廃炉発官R5第169号  
令和6年2月16日

福島第一原子力発電所 特定原子力施設に係る実施計画 変更認可申請書

2号機燃料デブリの試験的取り出し作業において、テレスコピック式試験的取り出し装置を用いた試験的取り出しを行うため、下記の通り変更を行う。

## 2号機原子炉格納容器内部詳細調査及び試験的取り出しについて

テレスコ式試験的取り出し装置バウンダリ 構造概略図

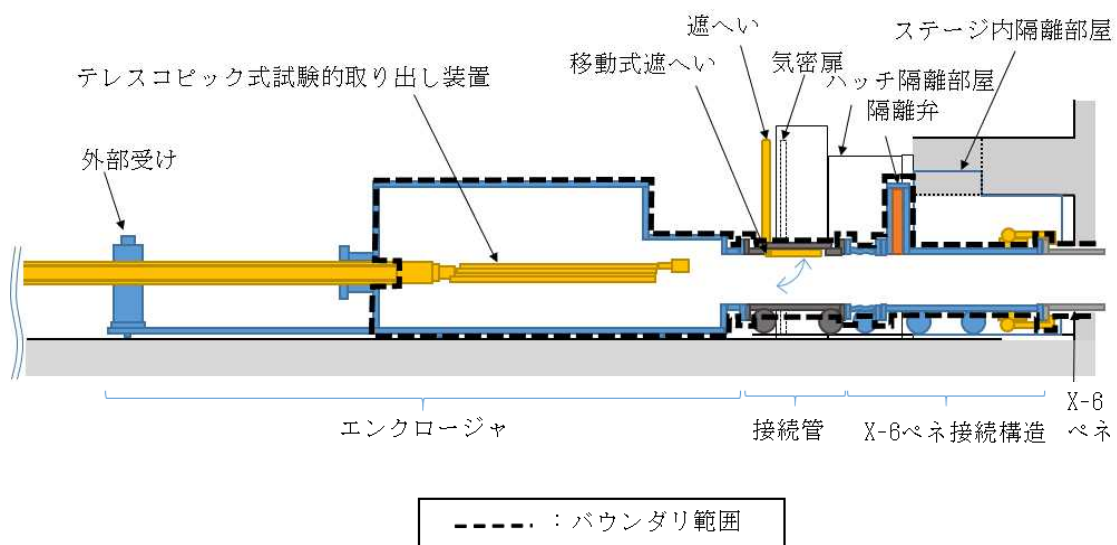
a 項の作業後、テレスコ式試験的取り出し装置のエンクロージャを接続する。(別添-9)

テレスコ式試験的取り出し装置による試験的取り出し 概略図

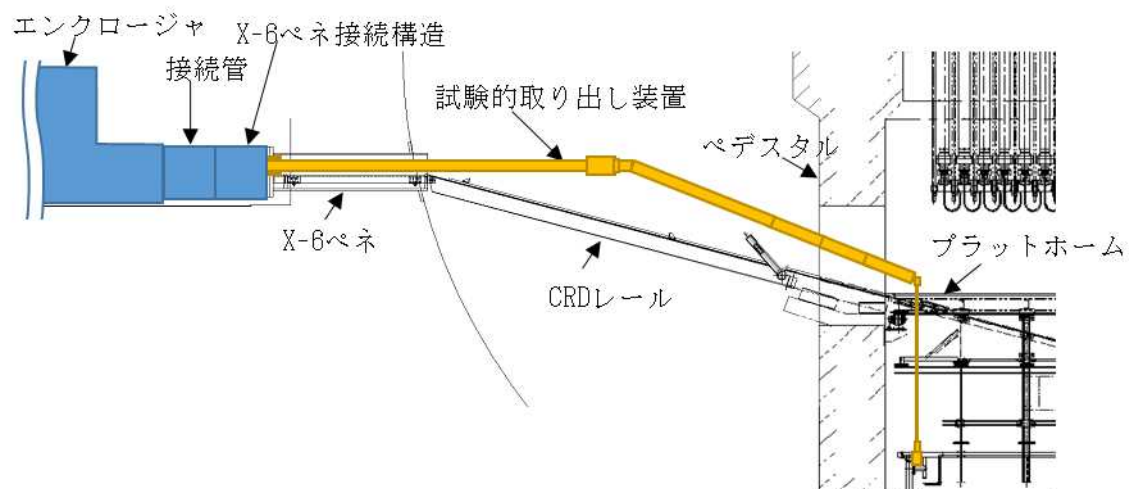
その後、テレスコ式試験的取り出し装置を伸展させ、原子炉格納容器内にアクセスし、本装置先端に取り付けた先端治具により、原子炉格納容器内の燃料デブリを少量採取する。(別添-10)

なお、燃料デブリの取り出し量は数 g を計画しており、臨界に達する量と比較し非常に少量であることから、取り出した燃料デブリの臨界性については問題ない。

表-1 先端治具の仕様

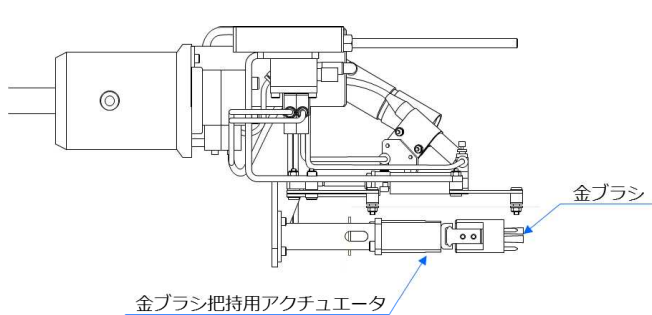
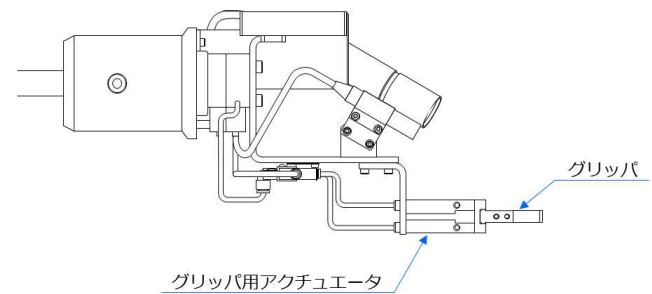
先端治具の設計においては、1回の燃料デブリの取り出し量が数 g 以下となる設計とし、表－1 に示す金ブラシ方式とグリッパ方式を採用することにより燃料デブリの取り出し量を制限する。

方式	概要
金ブラシ方式  粒状の燃料デブリ (φ2mm程度) を採取	先端の金ブラシにてPCV内の燃料デブリを採取する  
グリッパ方式  粒状の燃料デブリを 採取	グリッパにてPCV内の燃料デブリを把持し、採取する

金ブラシ方式における模擬燃料デブリ採取試験の結果を表-2に示す。鉛粒径φ2.0mmの時に最大1.57g、試験全体の平均値は0.38gとなることから、最大3gを超えることはない設計である。

グリッパ方式の模擬燃料デブリ試験結果は、鉛粒径φ0.35~15.0mmに対し、1粒把持可能であることを確認している。燃料デブリが全量燃料成分と仮定した場合、直径8mm未満の球であれば3g未満となることから、本方式においては燃料デブリ採取時に把持した対象の大きさをカメラにて確認し、8mm未満の球に相当することを確認することにより、最大3gを超えずに採取する。

図-1 テレスコ式試験的取り出し装置による試験的取り出しの作業フロー※  
※現場状況及びモックアップを踏まえて、適切に変更する可能性有

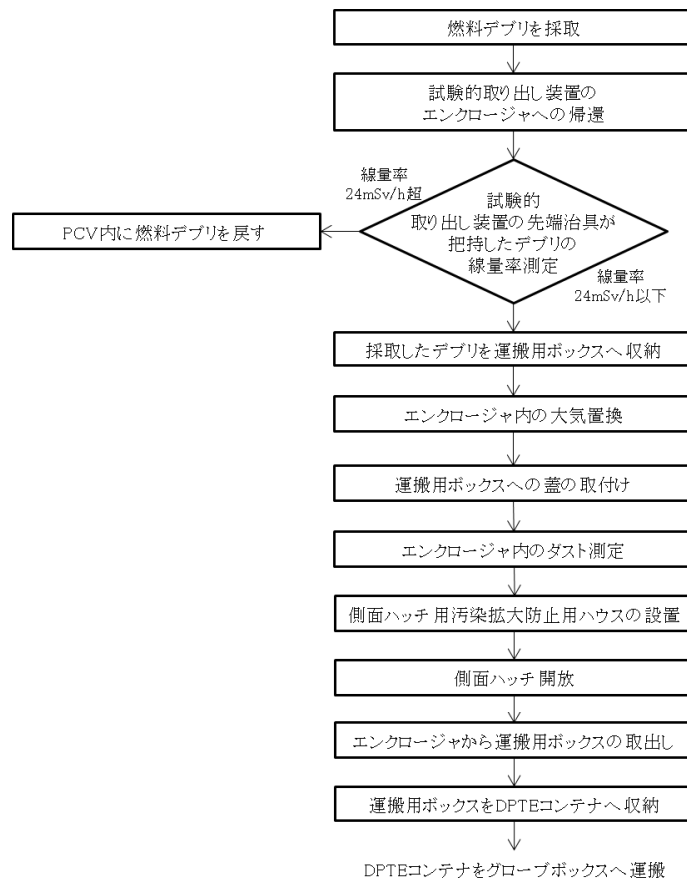
取り出し作業は可能な限り遠隔作業とすることで、取り出し時の安全及び飛散防止を図る。またエンクロージャ内から燃料デブリを取り出す際には、エンクロージャ内にて事前に線量率を計測した後、運搬用ボックスに収納する。その後、エンクロージャの側面ハッチを開放して運搬用ボックスを取り出し、DPTE コンテナに収納後、グローブボックスまで運搬する。

以下に、DPTE コンテナ収納までの作業フローを示す。DPTE コンテナ収納後の作業フローについては、添付資料-8に示す取り出し作業フローと同じとなる。

図-2 テレスコ式試験的取り出し装置 エンクロージャ概略図

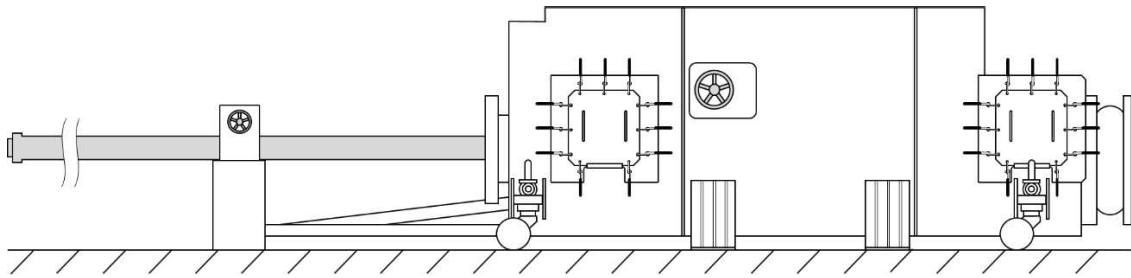
表一 3 テレスコ式試験的取り出し装置 エンクロージャ仕様

項目	仕様
最高使用圧力	10kPa g
供用期間	試験的取り出し完了後に撤去

図-3 テレスコ式試験的取り出し装置 工場におけるエンクロージャの  
耐圧及び漏えい確認範囲

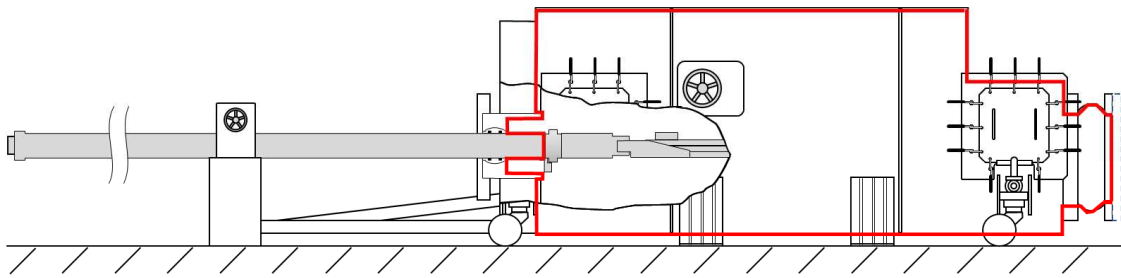
テレスコ式試験的取り出し装置のエンクロージャは「JIS B 8265:2017 日本産業規格 圧力容器の構造—一般事項(2017年版)」に準拠した耐圧確認を工場にて実施、「JIS Z 2332:2012 日本産業規格 圧力変化による漏れ試験方法(2012年版)」に準拠した漏えい確認を工場及び現地にて実施することで、著しい漏えいがないことで閉じ込め機能を有することを確認する。
